VERKSTADS- MEDDELANDE

BETR.	PRODUKT
FÖRGASARFLÖDNING	P
SU-HIF 6	GRUPP
B 20 B, B 20 D	23
	NR
DATUM	55
November 1972

Åtgärd vid förgasarflödning, SU-HIF 6.

Bild 1.

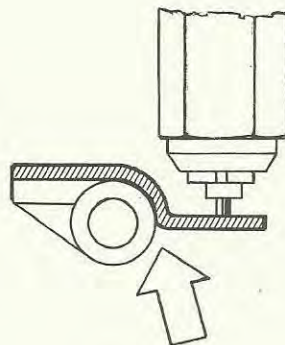
Det har visat sig, att en av orsakerna till förgasarflödning beror på att mässingstungan, som är nitad på flottören, kommer i kontakt med nålventilens hus eller nålventilen, på sådant sätt, att ventilen ej tätar vid stängt läge. Se bild 1.
